## TECO TECH

Equilibradoras con bloqueo electromecánico:  
Actualización del tipo de tornillo de fijación del anclaje  
del embrague

N. 02 28/07/2025

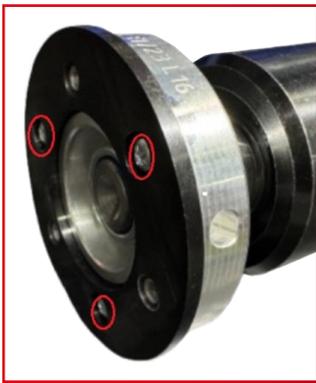
En el constante esfuerzo por mejorar nuestros productos, se ha realizado una modificación en el tipo de tornillo utilizado para fijar el anclaje del embrague al vástago de aluminio, en los modelos de equilibradoras equipadas con bloqueo electromecánico

▶ **A partir de julio de 2025**, los tornillos allen M3x5 (Código 4-146283) fueron **sustituídos por tornillos Phillips M3x8 (Código 2-02908)**, sin arandelas.

Esta elección **permite un agarre más eficaz y un mayor par de apriete, mejorando la estabilidad de la fijación** a lo largo del tiempo.

**En algunas máquinas** fabricadas entre octubre de 2024 y junio de 2025, **se ha detectado en raras ocasiones un posible aflojamiento de los tornillos originales**, lo que puede generar interferencias con el embrague y comprometer la repetibilidad de la medición.

Comprobar el apriete de los tres tornillos M3x5 (Código 4-146283), situados a 120° en el anclaje del embrague.

- ▶ **Sustituirlos por tornillos M3x8** (código 2-02908), sin arandelas, aplicando fijador de roscas tipo Loctite 270 o equivalente.
- ▶ **Comprobar que el anclaje** no esté pegado al vástago. En tal caso, proceder con precaución al desprendimiento y completar la reparación utilizando un destornillador plano (ver ejemplo al margen).
- ▶ **Como alternativa**, si los tornillos originales están en buen estado, es posible reutilizarlos, asegurando su correcto apriete mediante fijador de roscas.
